Vår dato: 20.08.2014
Vår ref.: 201404345-3
Arkiv: 411
Dykkar dato: 18.08.2014
Dykkar ref.:

Bekk ved Litlebergen - Erosjonssikring av tilkomstveg gnr 26, bnr. 25 - Meland kommune

Fig. 1. Skisse av rist med overløp.

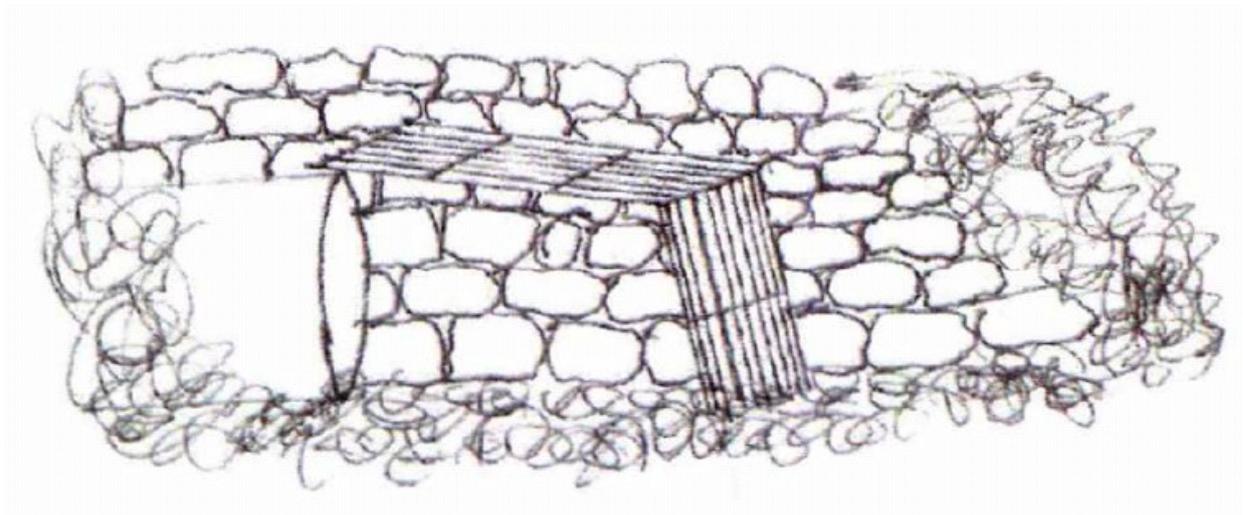
- Rista bør vere ei overflaumsrist – sjå fig. 2. nedanfor.
- Vegen på nedsida av kulverten bør hevast noko slik at eventuelt overflatevatn vert leia inn i bekken på nedsida av vegen og ikkje renn vidare nedover vegen.
- Vi vil understreke at kulverten bør bestå av eitt rør med d 1200 mm og ikkje fleire parallelle rør lagt ved sida av kvar andre sjølv om dei samla får same areal.
- Det bør vurderast om parkeringsplassen kan flyttast bort frå bekken. Dette vil over halvere lengda på kulverten.
